改善箇所説明図

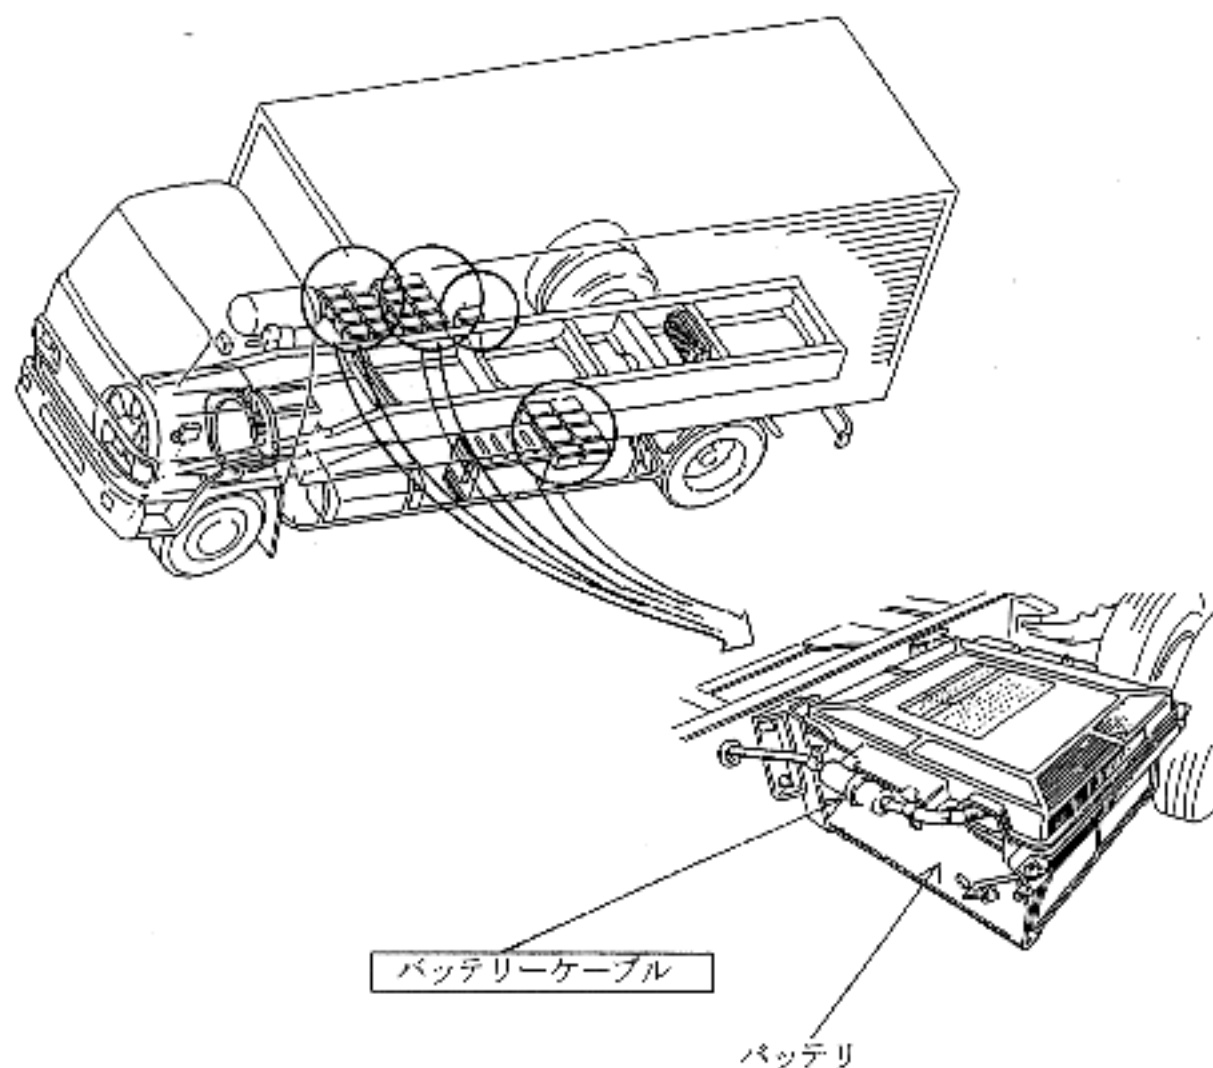
基準不適合発生箇所

ディーゼル・電気式ハイブリッド自動車の電気装置において、バッテリーケーブルのコネクタ端子間の接触が不十分なものがあるため、そのままの状態で使用を続けると、当該コネクタ端子間が発熱し、最悪の場合、コネクタの樹脂ケースが溶損し、原動機の始動ができなくなるおそれがある。

改善の内容

全車両、当該バッテリーケーブルを対策品に交換する。また、取扱説明書および構造説明書の記載を対策品の整備方法に合った記載に変更する。
